専門的知識を有する者からの質問、意見に対する回答

平成29年9月27日付けで浜松市に受理頂きました、廃棄物の処理及び清掃に関する法律（以下、「法」という。）第15条第2項に基づく産業廃棄物処理施設設置許可申請書に関し、平成30年11月22日（木）に頂きました「専門的知識を有する者からの質問、意見について（通知）」（浜環産第183号）に対し、添付資料のとおり回答させていただきます。

添付資料 1：専門的知識を有する者からの質問、意見に対する事業者回答

施工計画案（「三嶽鉦山斜面崩壊照査検討報告書」 平成30年7月

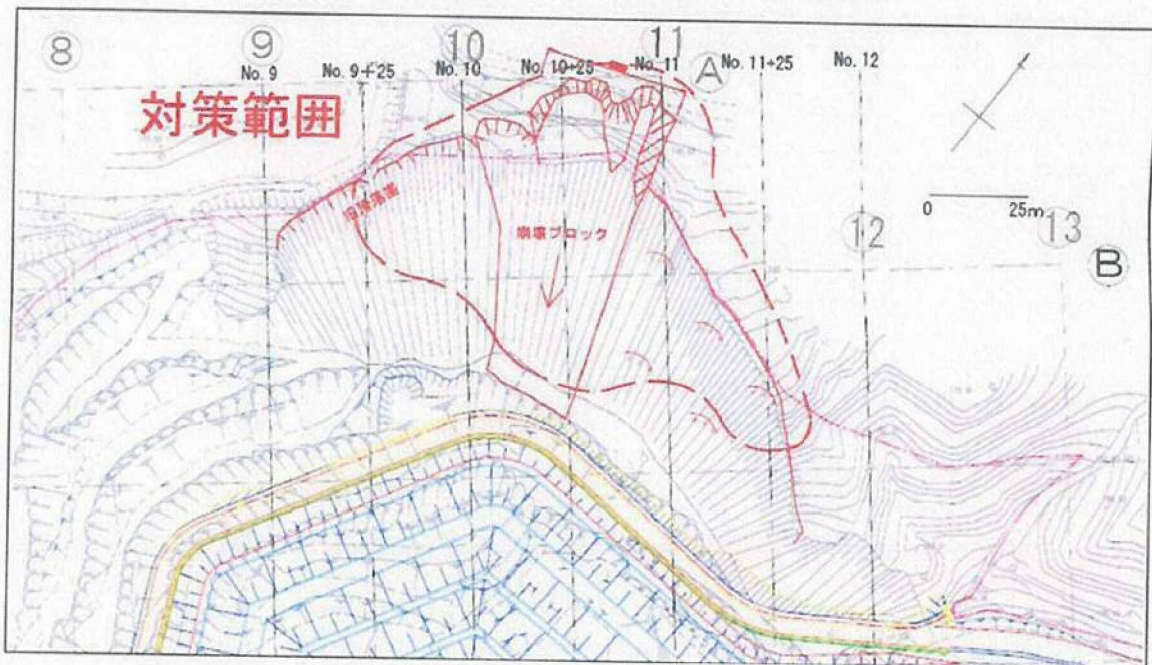
「三嶽鉦山斜面崩壊照査検討書」の検証、並びに西側法面崩壊に係る検討報告書（小野寺秀和）の 22p、図 32 には盛土の下には赤褐色系の風化土層が認められる。したがって、今回の崩落を単に盛土崩壊とするには違和感がある。

今回のように敷地外で発生した崩壊であっても、土砂が敷地内に流入すれば、埋立てた盛土表面を破壊する可能性があることは否定できない。また、崩壊が発生すれば、付替水路を破損し、閉塞させる可能性もある。

このため、今回崩壊を生じた斜面の周辺一帯を対象に詳細な調査を行い、崩壊発生の可能性を明らかにするとともに、土砂の流入を防止する具体的な対策を講ずる必要がある。

上図は、本報告書に示された施工計画案ですが、中心にある幅約40メートルの崩落ブロックだけでなく、左右それぞれ約50メートルの範囲にわたって対策範囲（赤色破線部分）を示しています。この理由は、現地踏査の結果、今回の盛土崩壊だけではなく、地盤のズレに関する兆候がみられたことから、これらの範囲についても今回対策を講じる必要を認めたからです。

そして、具体的な施工としては、崩壊の恐れのある重い土の部分全てを取り除き、改質土にして盛り付けなおし、その範囲については、現況を確認した上で決定するとしています。すなわち、施工段階での現地確認の結果、施工範囲（重くなった土砂を取り去る範囲）の調整が行われ、最終的な施工計画が完成することになります。

図 搬入経路（赤色のライン）

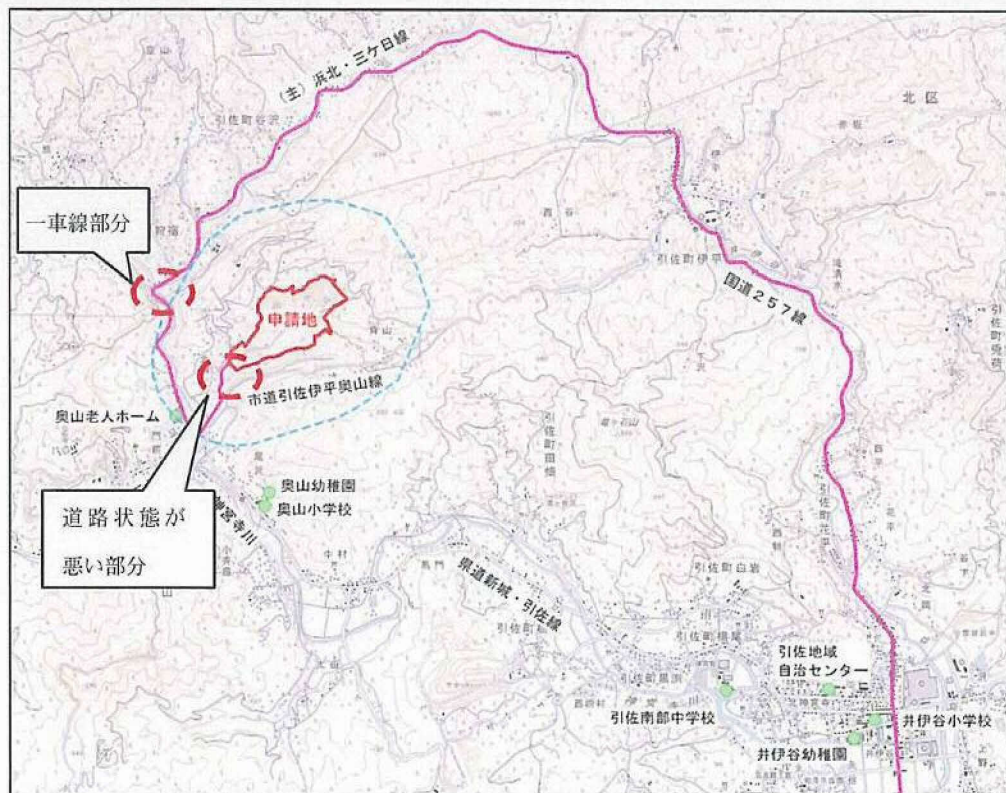
搬入経路として、市道での10t積み車輛のすれ違いはできるのか。また、市道は通学路に指定されていないか。

搬入経路とした県道257号線から主要地方道浜北・三ヶ日線のほぼ全域において、二車線が確保されており、すれ違いのための十分な広さがあることを確認しています。もっとも、主要地方道浜北・三ヶ日線の奥山交差点より北へ約500m地点のカーブ箇所は、幅員が狭く一車線となっておりますが、北土木整備事務所から道路拡幅の計画があり、事業を進めていると伺っております。従いまして、この部分については道路拡幅がされるまで、通行に注意するよう搬入業者に対し周知徹底致します。

次に、奥山交差点から事業計画地までの市道につきましては、特に計画地に近い付近の市道の道路の状態が悪く、また狭くなっています。この部分につきましては、できるだけ早い段階で浜松市の承認を受けて、拡幅工事を行いたいと考えております。それまでは、人員を配置し、交通整理をする予定です。

図-1 発生源と予測点の位置関係 (概略図)

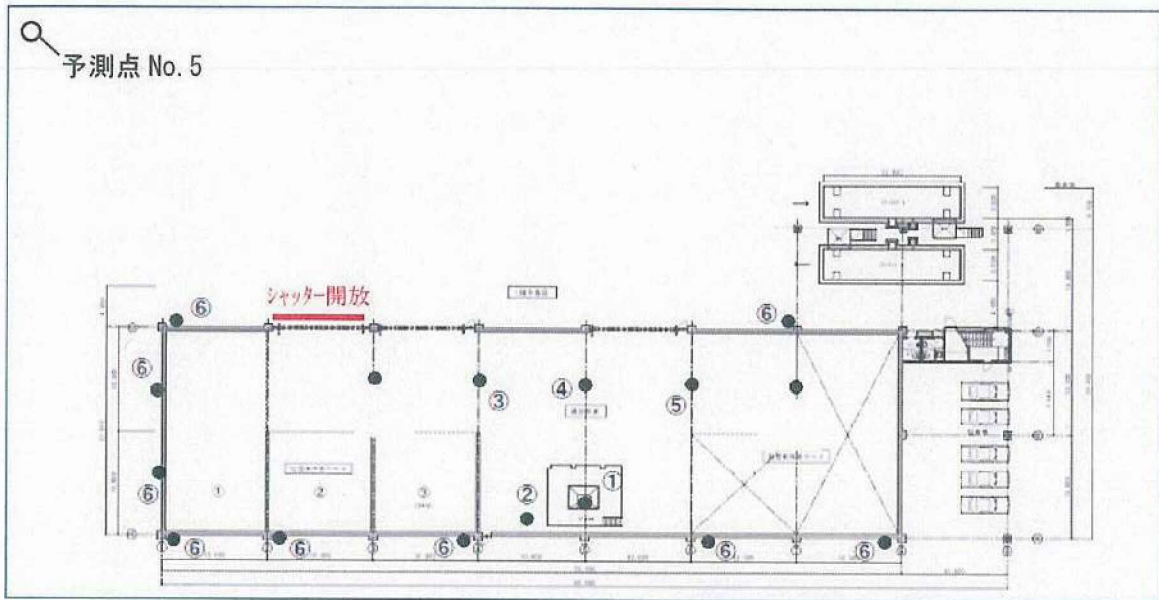
(1) 上記の予測計算における音源レベルが何か（音圧レベル／音響パワーレベルの別、測定点／どういう条件の下での値か、および計算式）。

意見交換会で話題になりました機器の騒音レベルの値ですが、メーカーから測定条件を確認し、予測値が正しいか確認すること。

用いた発生源のデータは生活環境影響調査報告書 (P4-2-38 参照) に示した表-1 および図-1 のとおりとしました。

試算結果は、合成値で 57dB となっており、生活環境影響調査報告書 P4-2-41 に示される結果 56dB (敷地境界の防音壁なしのケース) と同等の数値となっており、生活環境影響調査報告書の予測結果について妥当性が確認されました。
